Forpladsen Kolding Sygehus

Anlægs- og innovationsudvalget

4. Juni 2020

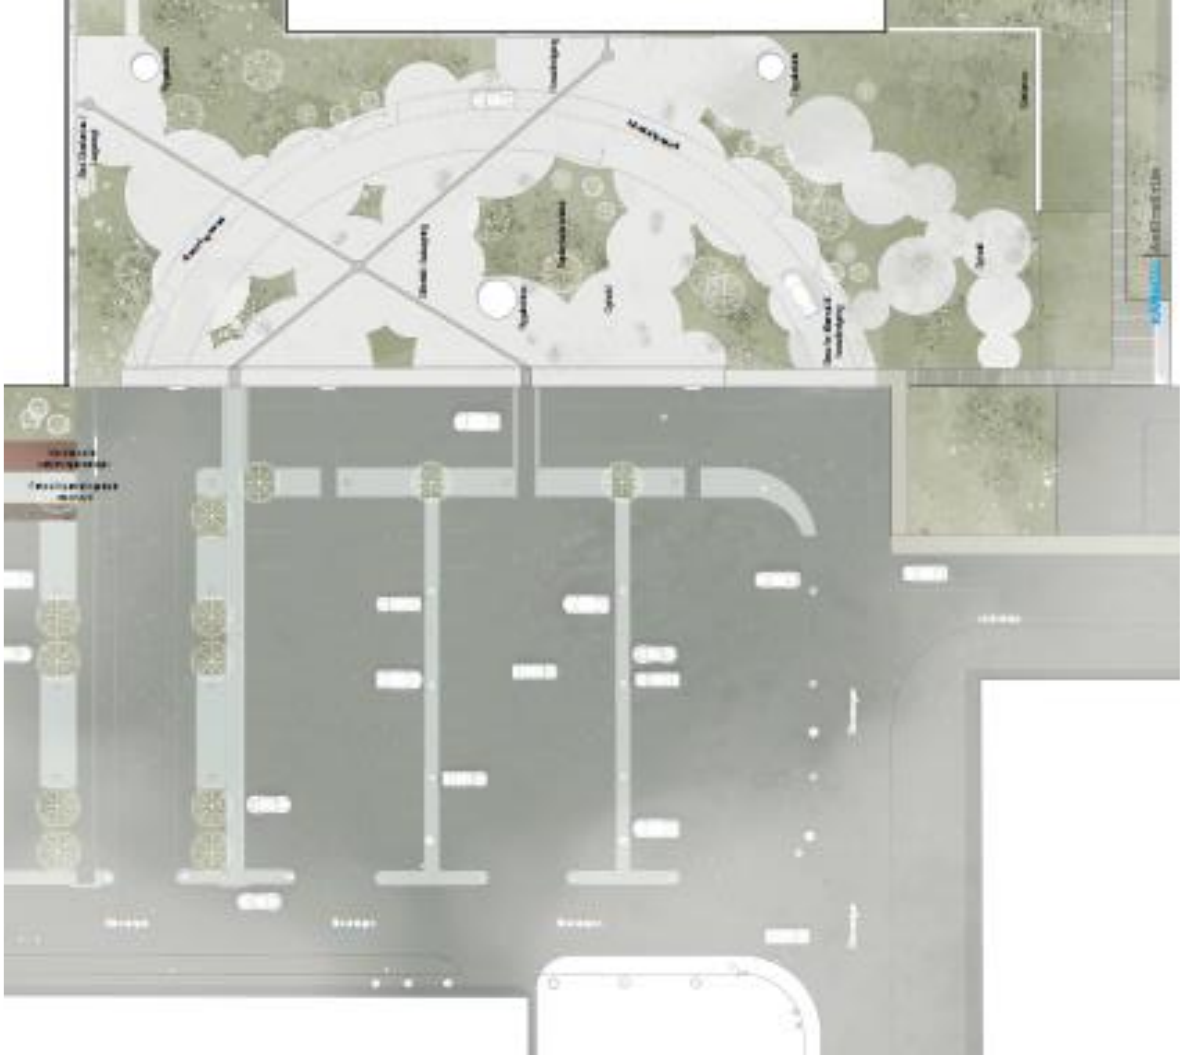
- Stejl hældning og lang adgangsvej
- For de sværest handicappede udfordringer ift at bevæge sig fra handicap p-plads/afsætningsplads til hovedindgangen og ind på Kolding Sygehus
- Afstand fra afsætning til hovedindgang
- Hældning / sideværts fra afsætning til hovedindgang
- Afstand fra / til handicap p – pladser

Der er på pladsen udlagt ledelinier for blinde og svagtseende, der går diagonalt af pladsen og som leder mod de 2 indgange.

Stigningen her ligger på op til 40‰, hvilket er indenfor de gældende regler.

Hvis man vælger en mere direkte og kortere vej, betyder det at stigningen er mere stejl.

Rambølls forslag 2a:

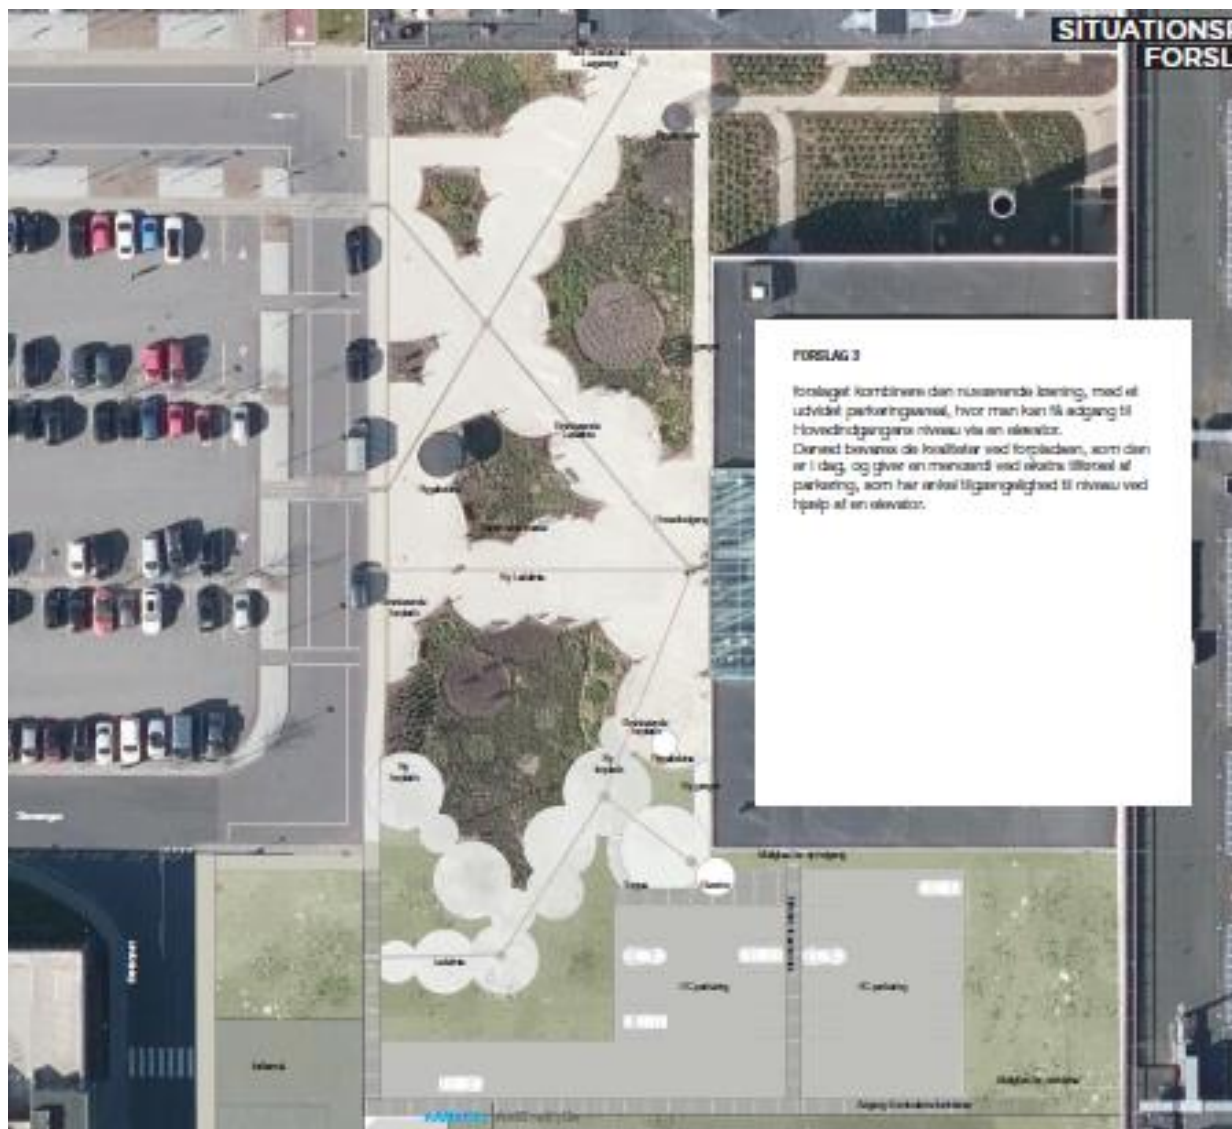
- Løser afstandsudfordring
- Niveaufri afsætning tæt på hovedindgang. Afstand hertil ca 43 meter.
- Ingen sammenblanding af gående / kørende trafik. Dog fra Handicap p-pladser
- Handicap p pladser tættere på hovedindgang, men begrænset til ca 10 stk
- Øget afstand til indgange (ift løsning 1)
- Høje støttemure kan tage udsyn og virke voldsomme
